PROJETO LEI Nº 05/75

ART. 1º - Fica alterada a Planta Original do Plano Diretor do Município, sendo as modificações as constantes em croqui e planta anexa -

M _ E _ N _ S _ A _ G _ E _ M

CROQUI DAS QUADRAS CONFORME
MODIFICAÇÃO PROPOSTAS NO -
PROJETO LEI Nº 05/75

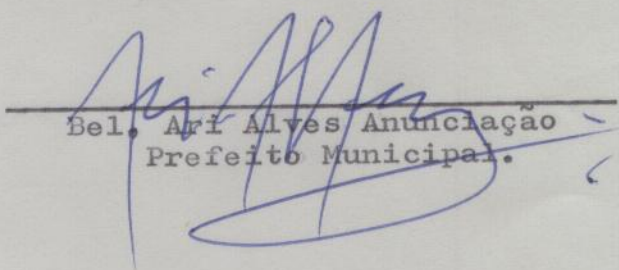
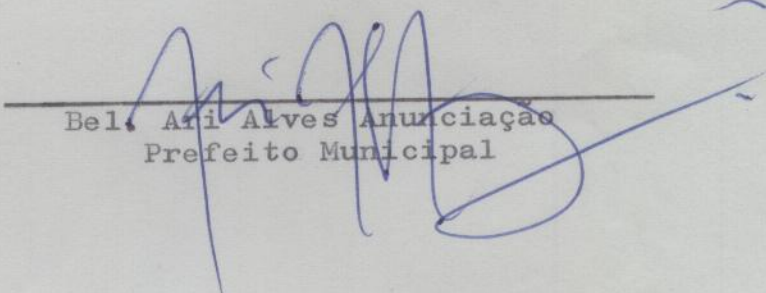
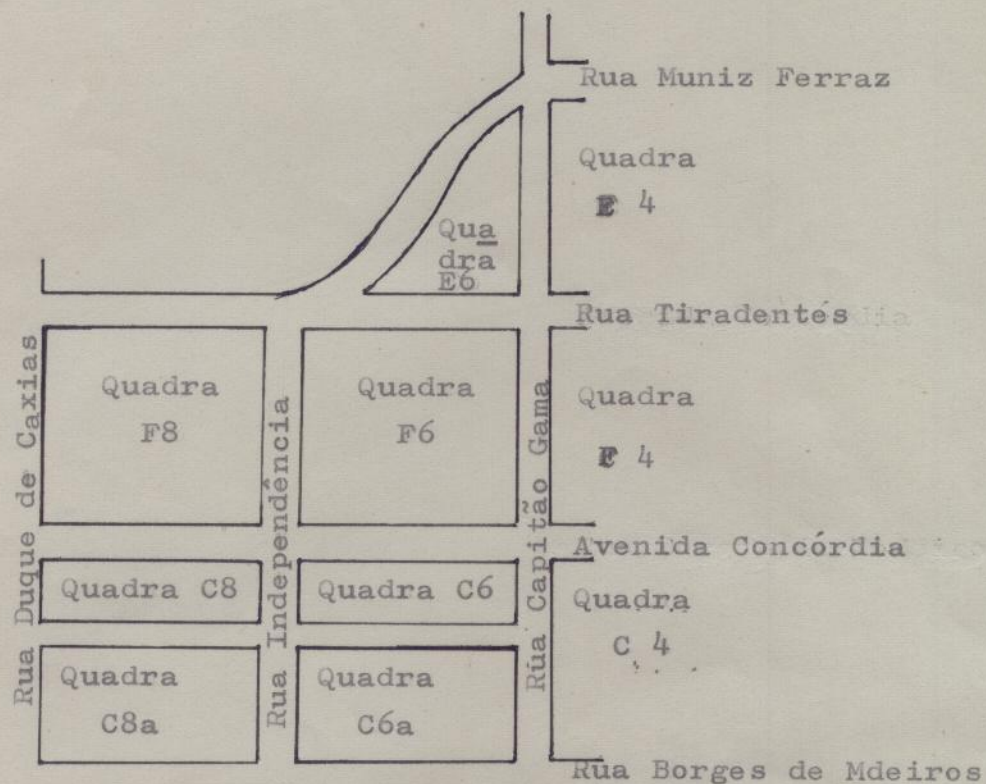
1º) Retifica o traçado da Rua Tiradentes, rua ainda não aberta, no trecho compreendido frente à quadra C6, que será em linha reta;

2º) Dá continuação à Rua Independência, nos / quarteirão formados pelas ruas Capitão Gama e Duque de Caxias entre as quadras - C6-C8 e F6-F8, cujo traçado não atingia a Avenida Concórdia;

3º - Cria a quadra - E6

A mudança proposta na quadra F6 do Pla-
no Diretor, no traçado frente à Rua Tiradentes, que foi feito /
de maneira de acompanhar o contorno da Rua Muniz Ferraz no mor-
ro, confluindo à Rua Tiradentes, verificando-se então a interrup-
ção em linha reta da Rua Tiradentes naquele local, o que não se
torna necessário conforme levantamento feito e que dá motivo ao
presente Projeto na alteração do traçado da mesma, apresentando
assim melhores condições de traficabilidade, o que não ocorria/
no traçado do Plano Diretor.

No item 2º do Projeto, dando continui-
dade para abertura da Rua Independência, interrompida no Plano/
Diretor no traçado da Rua O - Travessa Julio Neujorks, entre as
quadras C6-C8, e entre as quadras F6-F8, no contorno feito pela
Rua Tiradentes, cujo traçado não alcança a Avenida Concórdia, é
proposto no Projeto Lei nº 05/75-E a abertura de toda extensão/
da Rua Independência, para dar aquelas quadras a mesma estética
das demais quadras do Plano Diretor, dando assim, melhores con-
dições de acesso à Avenida Concórdia.

A criação da quadra E/6, que terá forma triangular, pela retificação proposta no item 1º deste Projeto/ de Lei, motivado que a mesma deverá acompanhar a numeração se / quente das quadras compreendidas entre as ruas Tiradentes e Rua Muniz Ferraz, conforme croqui que acompanha o Projeto.
